**Forum mondial de l'harmonisation
des Règlements concernant les véhicules**

**Véhicules légers – Règlement technique mondial n° 15
sur la procédure d'essai mondiale harmonisée pour les voitures
particulières et véhicules utilitaires légers (WLTP)****Proposition d'amendements au Règlement technique
mondial n° 15 sur la procédure d'essai mondiale
harmonisée pour les voitures particulières
et véhicules utilitaires légers (WLTP)****Communication du groupe informel de la procédure d'essai
mondiale harmonisée pour les voitures particulières
et véhicules utilitaires légers (WLTP)***

Le texte reproduit ci-dessous a été établi par le groupe informel de la procédure d'essai mondiale harmonisée pour les voitures particulières et véhicules utilitaires légers (WLTP) dans le cadre de la Phase 1B de son mandat (ECE/TRANS/WP.29/AC.3/39). Un premier texte de cette proposition (GRPE-71-25 et GRPE-71-26) a été présenté par le groupe informel à la soixante et onzième session du GRPE (voir rapport ECE/TRANS/WP.29/GRPE/71, par. 14 à 16). Les modifications au texte existant du Règlement technique mondial n° 15 sont signalées par un suivi des modifications.

Figure A1/4415
Réajustement de la vitesse durant la phase à extra haute vitesse du cycle WLTC pour les véhicules de la classe 2

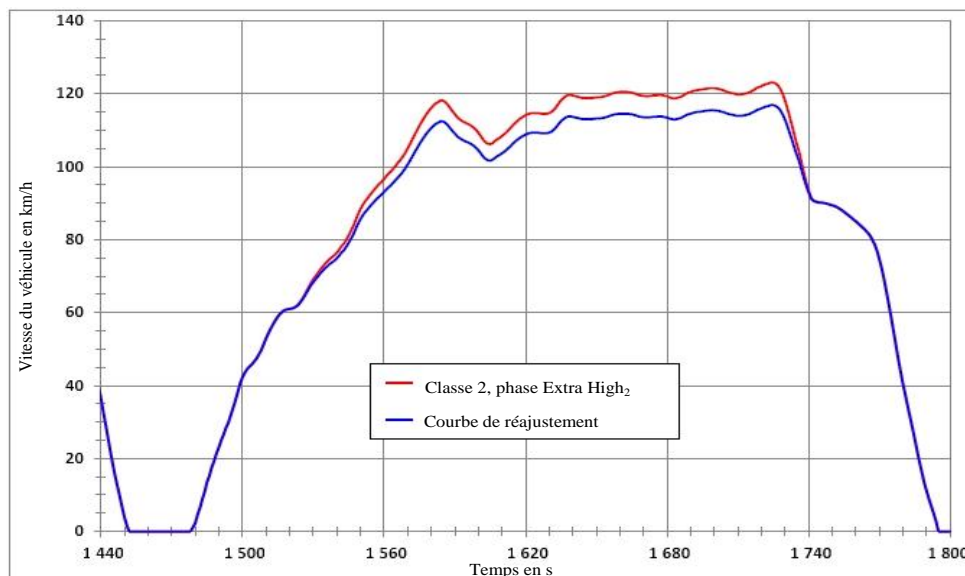
Sachant que les problèmes de faisabilité du cycle sont exclusivement liés aux phases à extra haute vitesse des cycles applicables aux véhicules des classes 2 et 3, le réajustement de la vitesse a lieu sur les parties de ces phases où se posent les problèmes (voir fig. A1/4415).

Figure A1/4516
Réajustement de la vitesse durant la phase à extra haute vitesse du cycle WLTC pour les véhicules de la classe 3

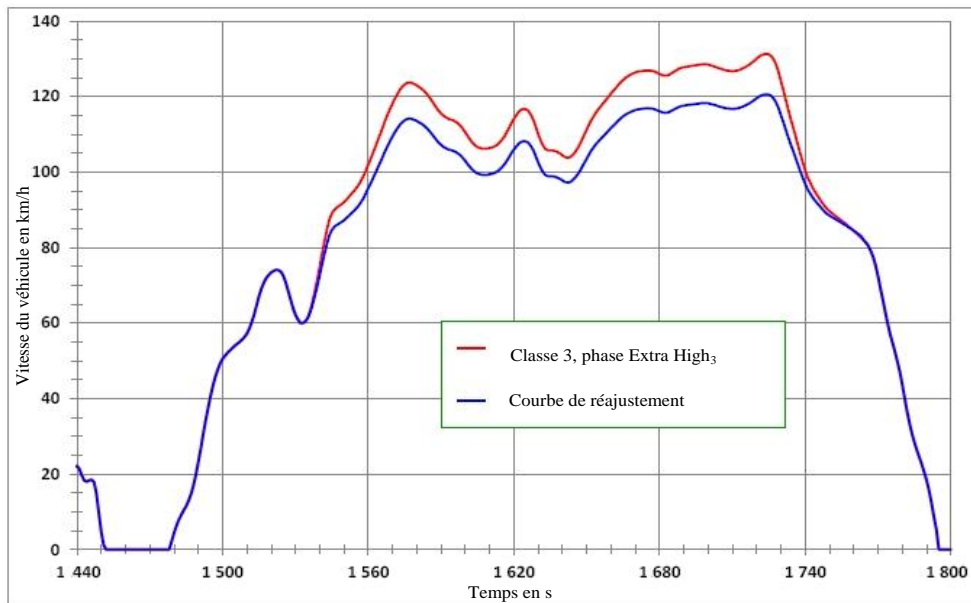
La figure A1/4516 montre un exemple de réajustement durant la phase à extra haute vitesse du cycle WLTC applicable aux véhicules de la classe 3.

Figure A5/3
Système de dilution des gaz d'échappement

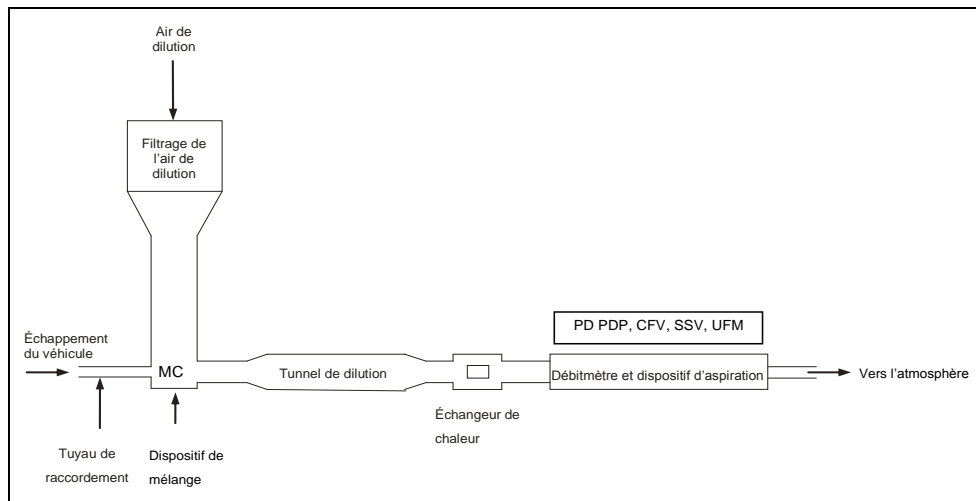
- 3.1.1.3 Le dispositif de mélange mentionné au paragraphe 3.1.1.2 ~~ei dessus de la~~ présente annexe est un réceptacle, tel que représenté sur la figure A5/3, dans lequel les gaz d'échappement du véhicule et l'air de dilution sont mélangés de façon à produire un mélange homogène au point de prélèvement.

~~Étant donné que des résultats exacts peuvent être obtenus grâce à diverses configurations, il~~ Il n'est pas obligatoire que l'installation soit rigoureusement conforme au schéma. On pourra utiliser divers éléments supplémentaires (appareils, vannes, solénoïdes ou interrupteurs) en vue de recueillir davantage d'informations ou de coordonner le fonctionnement des éléments du dispositif.

Schéma d'un débitmètre ultrasonique (UFM) UFSM)

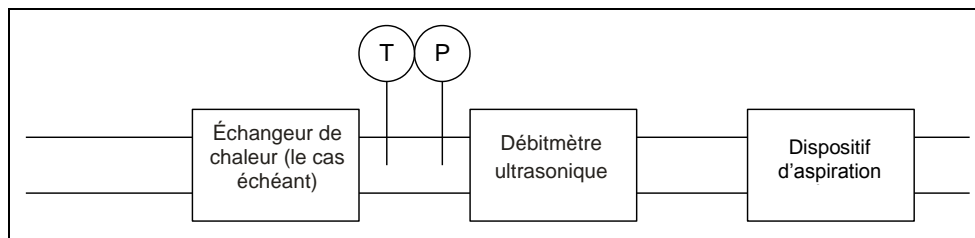
- 3.3.6.4 Débitmètre ultrasonique (UFM)USEFM
- 3.3.6.4.1 Un UFM mesure la vitesse des gaz d'échappement dilués dans la tuyauterie du CVS en appliquant le principe de détection du débit ultrasonique au moyen d'une ou plusieurs paires d'émetteurs-détecteurs ultrasoniques montés

dans le tuyau comme indiqué dans la figure A5/5. La vitesse du gaz est déterminée à partir de la différence de temps requis pour le déplacement du signal de l'émetteur vers le récepteur et pour le déplacement dans l'autre sens. La vitesse des gaz est convertie en débit volumique normalisé à l'aide d'un facteur d'étalonnage du diamètre du tube, corrigé en temps réel de la température des gaz d'échappement dilués et de la pression absolue. Un débitmètre ultrasonique mesure la vitesse des gaz d'échappement dilués en utilisant des émetteurs-détecteurs ultrasoniques tel qu'indiqué sur la figure A5/5. La vitesse des gaz est convertie en débit volumique normalisé à l'aide d'un facteur d'étalonnage du diamètre du tube, corrigé en temps réel de la température des gaz d'échappement dilués et de la pression absolue.

Configuration d'étalonnage pour système de prélèvement à débitmètre ultrasonique

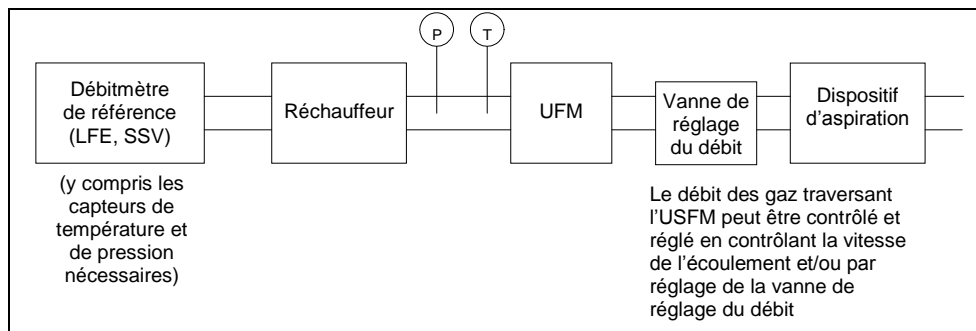
- 3.4.5.7 Procédure
- 3.4.5.7.1 Installer l'équipement conformément à la figure A5/8 de la présente annexe et contrôler l'étanchéité. Toute fuite existant entre le dispositif de mesure du débit et le débitmètre ultrasonique affecterait gravement l'exactitude de l'étalonnage.

- 3.4.5.7.2 Mettre en route le dispositif d'aspiration. Ajuster ~~la sa~~ **vitesse du dispositif d'aspiration** et/ou la vanne de réglage du débit de manière qu'ils fournissent le débit de consigne pour la validation, et laisser le système atteindre son régime stabilisé. **Enregistrer-Relever** les données de tous les instruments.
- 3.4.5.7.3 Dans le cas où le système de prélèvement à débitmètre ultrasonique n'est pas équipé d'un échangeur de chaleur, faire fonctionner le réchauffeur de manière à élever la température de l'air d'étalonnage, le laisser atteindre son régime stabilisé et enregistrer les données fournies par tous les instruments. La température doit être augmentée progressivement jusqu'à ce que soit

Figure A6/1
Diagramme de décision relatif au nombre d'essais de type 1 à réaliser

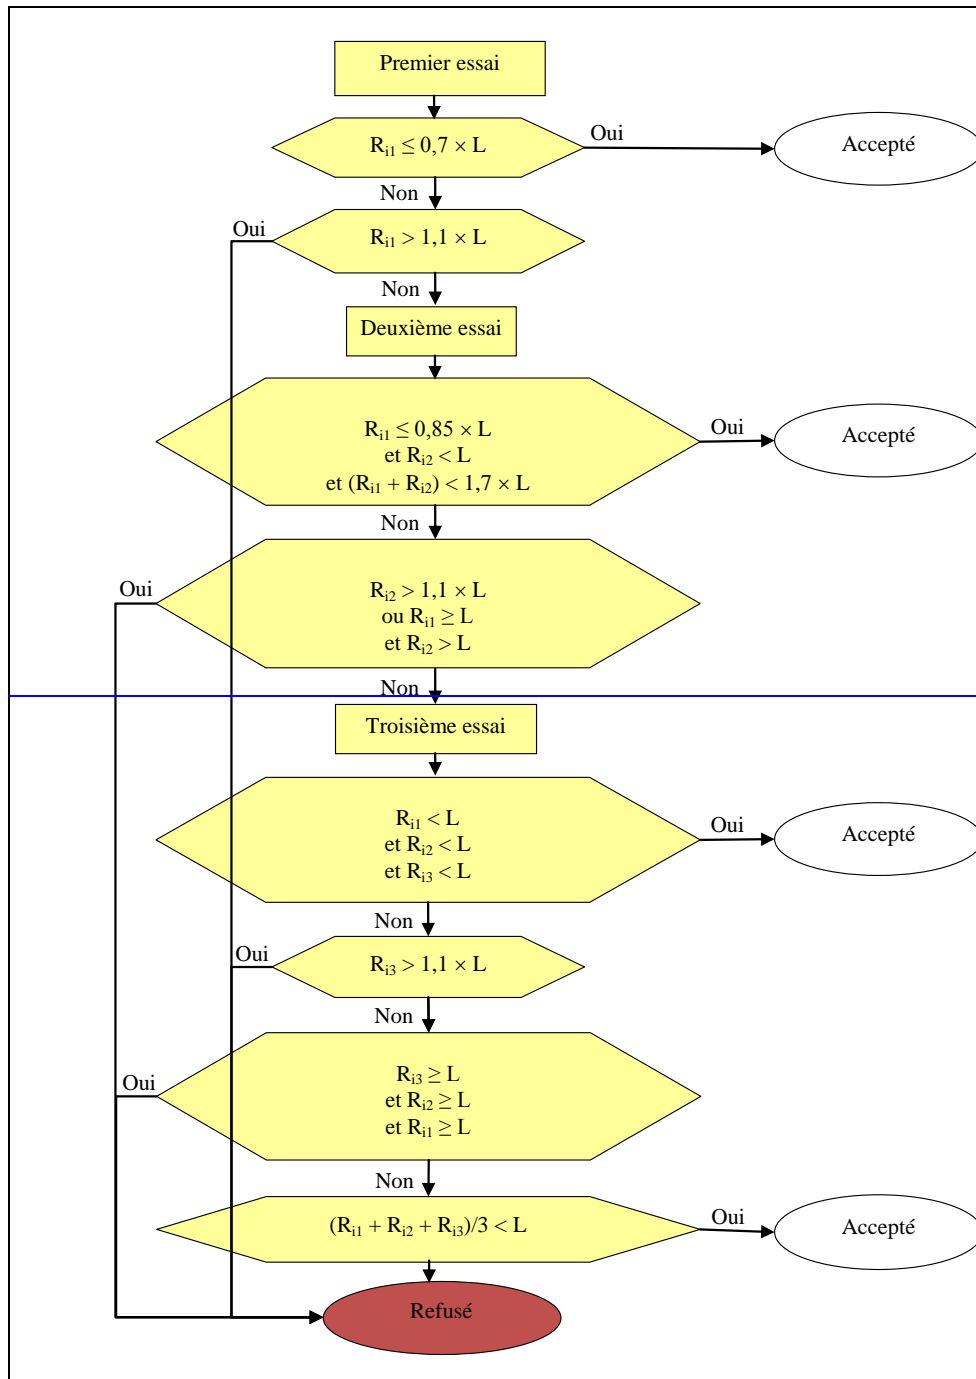
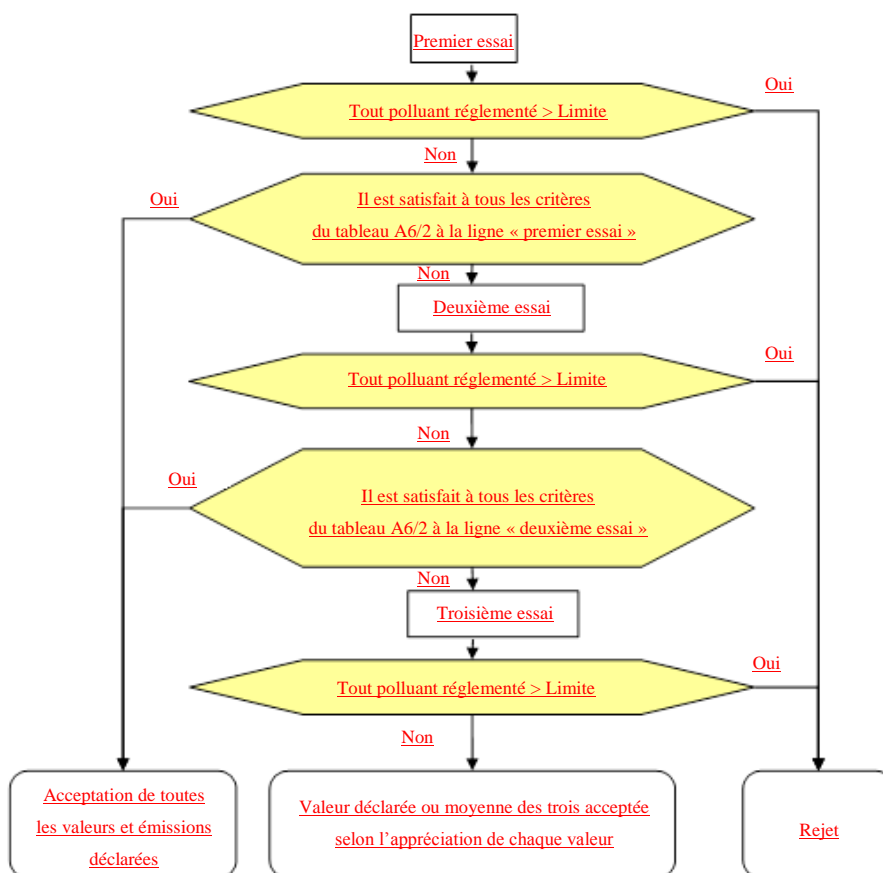
- 1.1.1.2 Le nombre d'essais à effectuer est déterminé selon le diagramme de la figure A6/1. La valeur limite est la valeur maximale autorisée pour les polluants réglementés telle qu'elle est définie par la Partie contractante. Le nombre d'essais à effectuer est déterminé comme indiqué à la figure A6/1. R₁₄ à R₁₃ sont les résultats finaux de trois essais servant à déterminer les émissions de composés gazeux et de matières particulaires, le nombre de particules, les émissions de CO₂ et la consommation de carburant, selon le cas. L désigne une valeur limite fixée par les Parties contractantes. Si un véhicule d'une configuration donnée doit être conduit plusieurs fois pour démontrer que les limites régionales (telles qu'elles sont définies dans la figure A6/1) sont respectées, la valeur moyenne pour le CO₂ doit être calculée aux fins de l'homologation de type.

- 1.1.2.1 Le diagramme de la figure A6/1 n'est applicable qu'à l'ensemble du cycle d'essai WLTP applicable et non à telle ou telle de ses phases.
 - 1.1.2.2 Les résultats des essais sont les valeurs obtenues lorsque la correction fondée sur la variation d'énergie dans le SRSEE, Ki, et d'autres corrections régionales (le cas échéant) sont appliquées.

- 1.1.2.3.3 La valeur déclarée de la consommation d'énergie électrique pour les OVC-HEV en mode épuisement de la charge ne doit pas être déterminée selon la figure A6/1. Elle est retenue comme valeur d'homologation de type si la valeur déclarée du CO₂ est acceptée comme la valeur d'homologation. Si ce n'est pas le cas, la valeur mesurée de la consommation d'énergie électrique est retenue comme valeur d'homologation de type. Le cas échéant, les éléments témoignant d'une corrélation entre les émissions massiques déclarées de CO₂ et la consommation d'énergie électrique sont communiqués à l'avance à l'autorité d'homologation.

Figure A8.App1/1
VHE-RE, essai d'épuisement de la charge du type 1

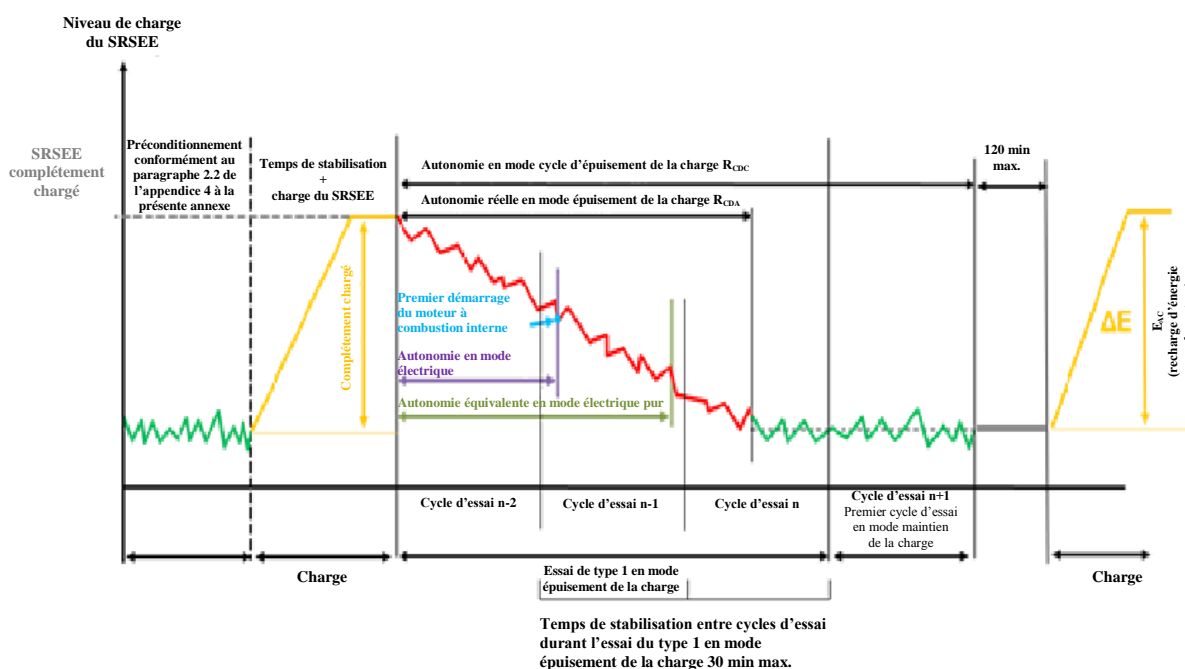
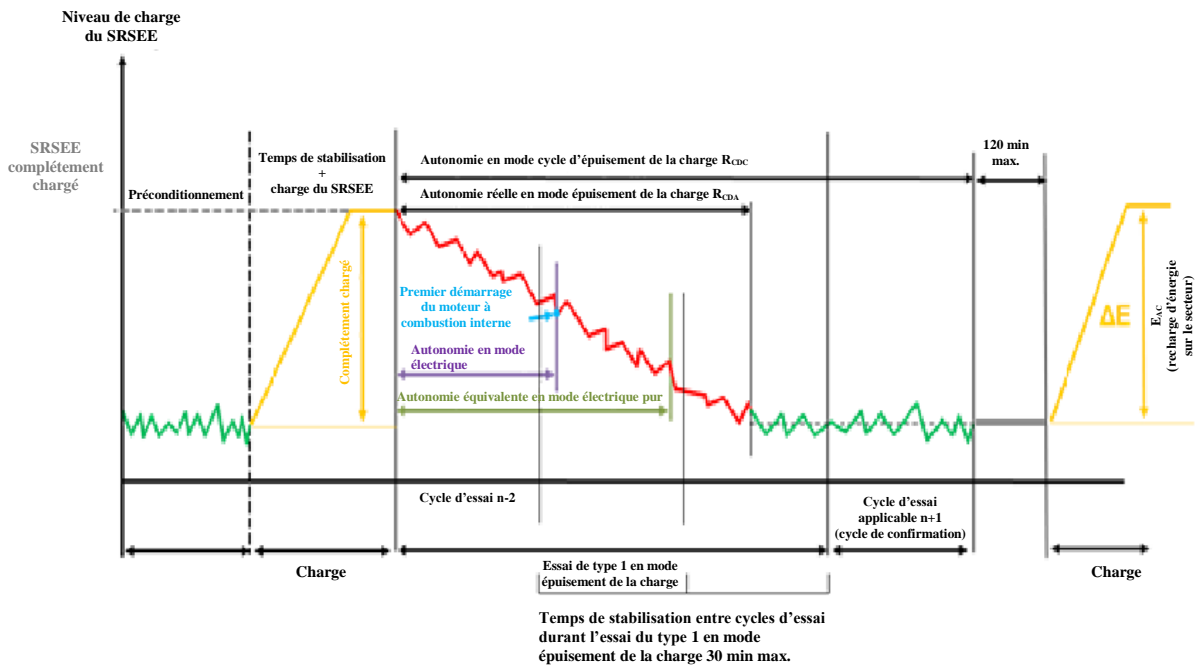
La séquence d’essai conformément à l’option 1, décrite aux paragraphes 3.2.4.1 à 3.2.4.7 inclus de la présente annexe, ainsi que le profil de niveau de charge correspondant du SRSEE, sont représentés dans la figure A8.App1/1 de l’appendice 1 de la présente annexe. ~~Essai d’épuisement de la charge (CD) non suivi d’un essai de maintien de la charge (EC) (option 3).~~
